IM.271.14.2023

WYJAŚNIENIA DO TREŚCI SWZ ORAZ ZAŁĄCZNIKÓW DO SWZ (4)

Nazwa zadania: Remont i przebudowa sali gimnastycznej w Zespole Szkół w Czerninie.

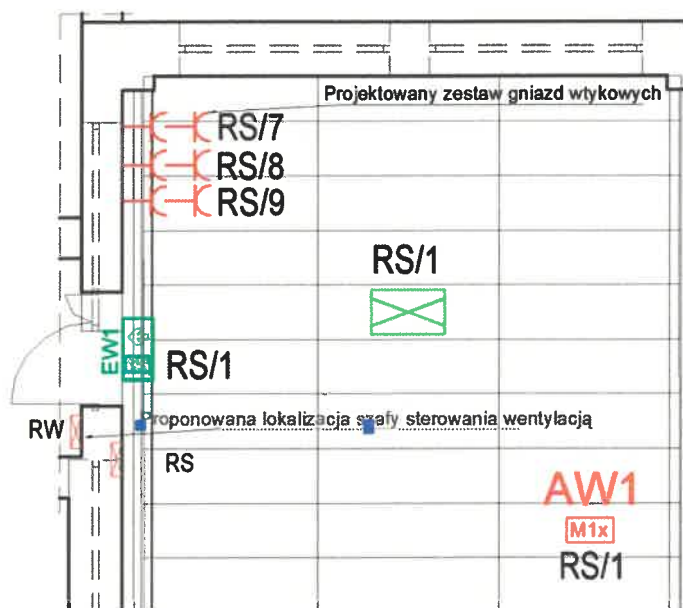
Pytanie nr 5

Proszę o wskazanie projektowanej lokalizacji szafy sterującej wentylacją.

Poniżej lokalizacja szafy sterowania wentylacją.
